**Commune de
HAUTERIVES**

Plan Local d'Urbanisme

MODIFICATION N°7 Procédure simplifiée

1. – NOTICE EXPLICATIVE

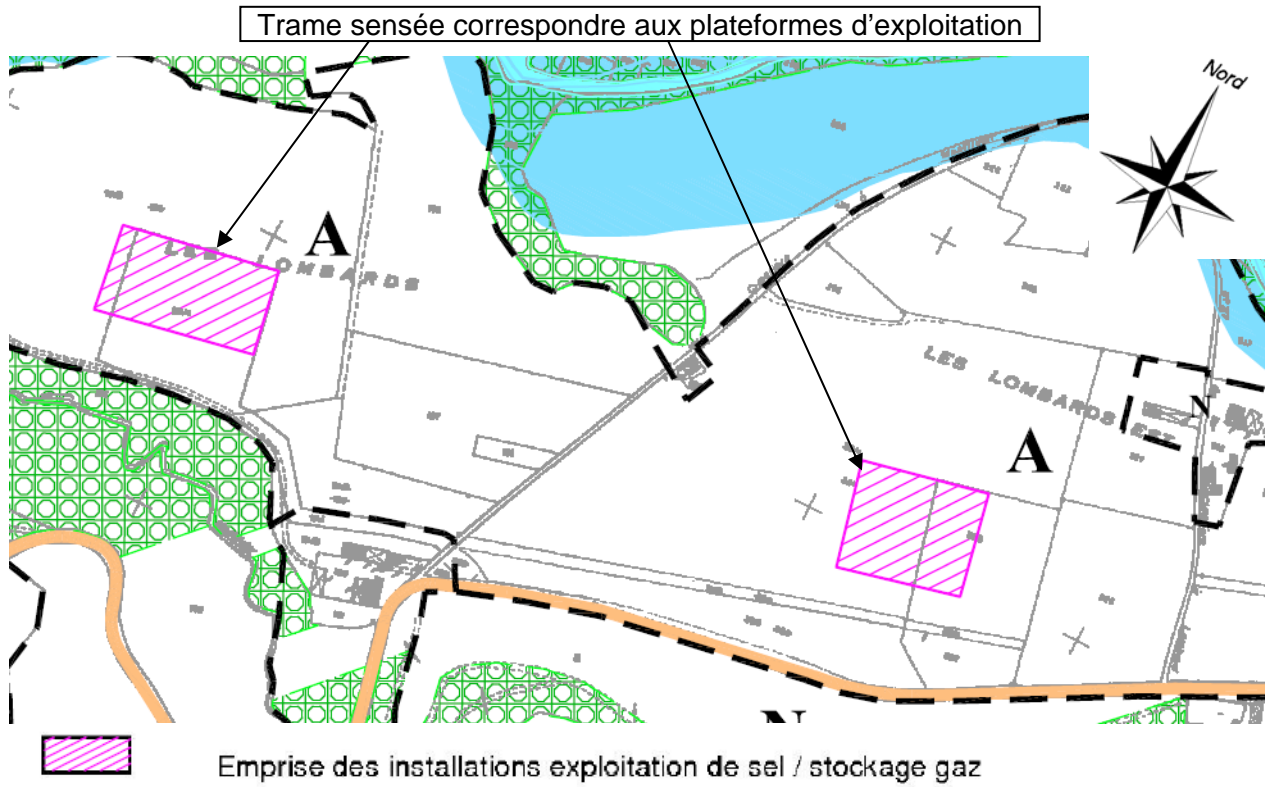
Comme le mentionne la légende, la trame figurant sur les plans de zonage du PLU est sensée correspondre aux emprises des installations existantes, or une erreur de tracé concerne l'emprise de 2 installations situées quartier des Lombards Est et quartier des Lombards.

> le tracé de l'emprise des installations d'exploitation de sel et stockage de gaz des Lombards et des Lombards-Est est décalé afin de correspondre à l'emplacement réel de ces installations.

- Les planches n° 2 au 1/5000 (partie ouest zone rurale) et n°1 au 1/2000 (agglomération) sont modifiées avec la rectification du tracé de deux des trames des installations d'exploitation de sel et stockage de gaz.
